**Réponses du Transporteur  
à la demande de renseignements numéro 1  
de la Régie de l'énergie  
(« Régie »)**

**DEMANDE DE RENSEIGNEMENTS N° 1 CAVIARDÉE DE LA RÉGIE DE L'ÉNERGIE (LA RÉGIE) À HYDRO-QUÉBEC DANS SES ACTIVITÉS DE TRANSPORT D'ÉLECTRICITÉ (LE TRANSPORTEUR) RELATIVE À LA CONSTRUCTION D'UNE LIGNE À 320 kV ET À L'INSTALLATION D'ÉQUIPEMENTS AU POSTE APPALACHES**

**Figure 5**  
**Pylônes et emprises types lorsque la ligne projetée est seule**

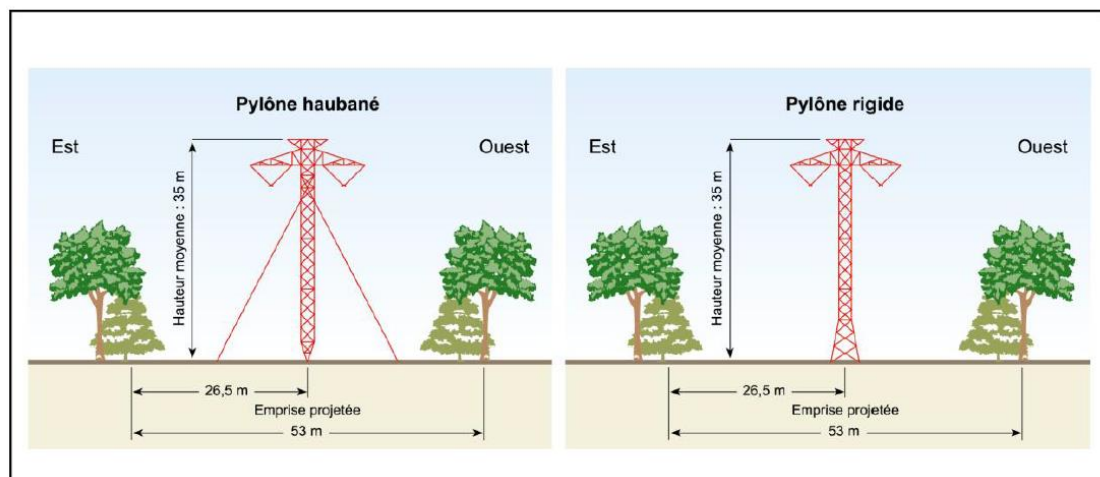
(v) Le Transporteur présente pour le dossier R-3956-2015 les pylônes et emprises lorsque la ligne 320 kV projetée est seule.

2.1 Veuillez expliquer les principales raisons de l'écart des coûts d'approvisionnement et de construction entre le type de ligne choisi pour le Projet actuel (références (i) et (iii)) et le type de ligne choisi pour le projet R-3956-2015 (références (ii) et (v)).

1 L'écart des coûts d'approvisionnement et de construction entre le type de ligne  
2 choisi pour le Projet actuel et le type de ligne choisi pour le projet R-3956-2015  
3 s'explique principalement par les raisons suivantes :

- 4 • l'utilisation de pylônes haubanés dans le cadre du projet R-3956-2015 réduit  
5 le tonnage d'acier requis pour la construction de la ligne ;
- 6 • la portée moyenne des pylônes du projet R-3956-2015 est plus grande  
7 (370 m) et réduit le tonnage d'acier requis pour la construction ;
- 8 • les chemins de construction à mettre en place pour le Projet actuel doivent  
9 être de meilleure qualité puisque les pylônes sont de tonnage plus élevé ;
- 10 • le Projet actuel à construire requiert plus de déboisement, étant situé à 88 %  
11 en milieu forestier alors que le projet R-3956-2015 l'était à 50 % ;
- 12 • les conditions de marchés dans le domaine de la construction sont à la  
13 hausse par rapport au contexte du projet R-3956-2015.

**Figure R7.2.1**  
**Courbes classées du transit dans l'interconnexion sur une année**

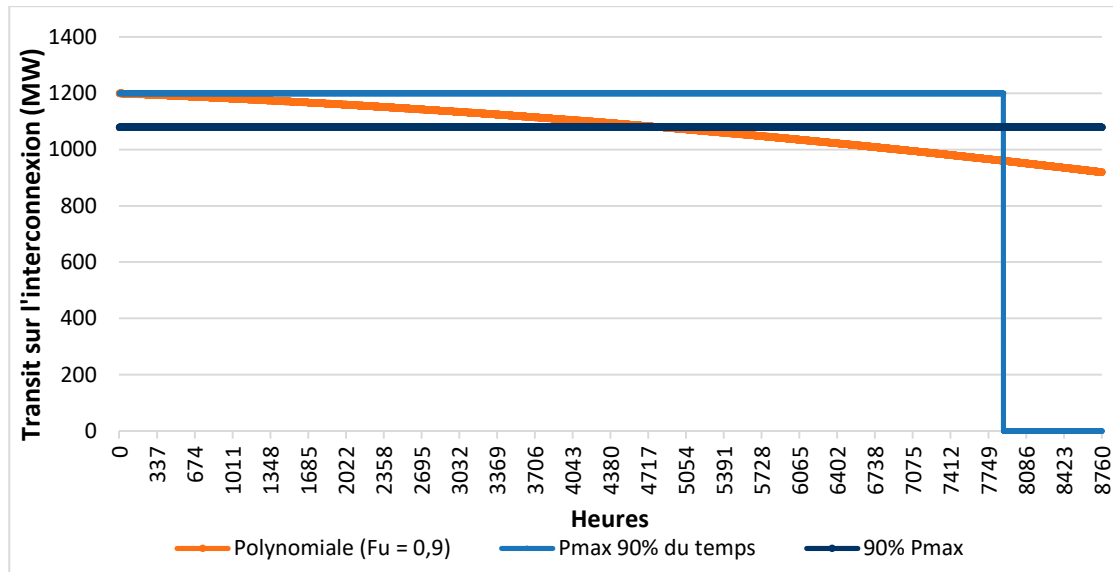
- Veuillez également confirmer que pour obtenir les pertes électriques annuelles de 28 GWh mentionnées ci-dessus, durant 8 760 heures le Transporteur a utilisé une valeur de puissance constante de 90 % de la puissance théorique possible de transit sur la ligne 320 kV. Sinon, veuillez expliquer.

7           **Il existe plusieurs façons de transiter 9,45 TWh avec un facteur d'utilisation de**  
8           **0,9. Dans une ligne de transport électrique, les pertes sont proportionnelles au**  
9           **carré du transit. Ainsi, dépendamment du profil de charge de l'interconnexion**  
10           **au cours de l'année, les pertes en énergie seront différentes. La figure R7.2.1**  
11           **illustre trois cas de figure particuliers. Dans cette figure, chaque courbe**  
12           **représente, sous forme d'une courbe classée, un scénario possible du transit**  
13           **sur l'interconnexion pour une année.**

- La courbe en bleu foncé illustre un cas où la puissance transitée correspond à 90 % de la capacité de l'interconnexion et ce pour toutes les heures de l'année. Cette situation représente le cas où les pertes sont minimales pour transiter 9,45 TWh au cours d'une année.
- La courbe en bleu pâle illustre un cas où la puissance transitée correspond à 100 % de la capacité de l'interconnexion durant 90 % des heures de l'année. Cette situation représente le cas où les pertes sont maximales pour transiter 9,45 TWh au cours d'une année.
- La courbe en orange illustre un cas se situant entre les deux cas précédents. Cette courbe représente une situation théorique dans laquelle la formule polynomiale permet de calculer précisément les pertes annuelles en énergie dans la ligne à 320 kV. Le facteur d'utilisation pour transiter les 9,45 TWh au cours d'une année est de 0,9.
